제 96회 원자력안전위원회

의안번호	제 1 호	심 의 의 결 사 항
의결일자	2019. 2. 1.	
공개여부	공 개

신고리 원자력발전소 4호기 운영허가(안)

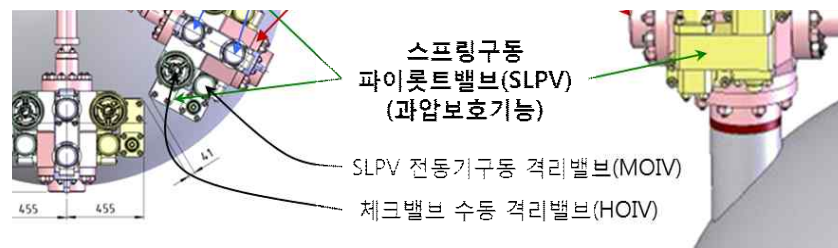
- 신고리4호기에서 약 5km 떨어진 일광단층대의 경우, 약 100만년 이전 활동하여 활동성단층에 해당되지는 않으나,

- ▶ 일광단층대에서 규모5(경주지진 유발단층 동일형상) 지진이 일어난다고 가정하고 동 영향에 대해 평가토록 조치(최대지반가속도 0.1010g)

- 전문위 권고와 동일하게 동남부 활성단층 다부처 조사('21년 완료)가 완료되면 지진안전성 평가에 동 결과를 반영토록 권고

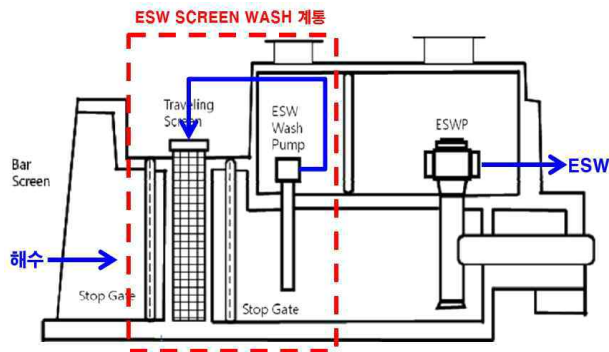
⑦ 원자로 설계수명(60년)과 차이나는 기기 관련사항 검토

- (설계수명) 원전 설계과정에서 기준이 되는 기간으로 요구된 안전성 및 성능을 유지할 수 있는 최소 운전 가능기간

- (기기관리) 40년 기기는 유지·보수 계획에 따라 설계수명까지 정비·관리되며 수명도래 이전에 기기검증 결과에 따라 교체
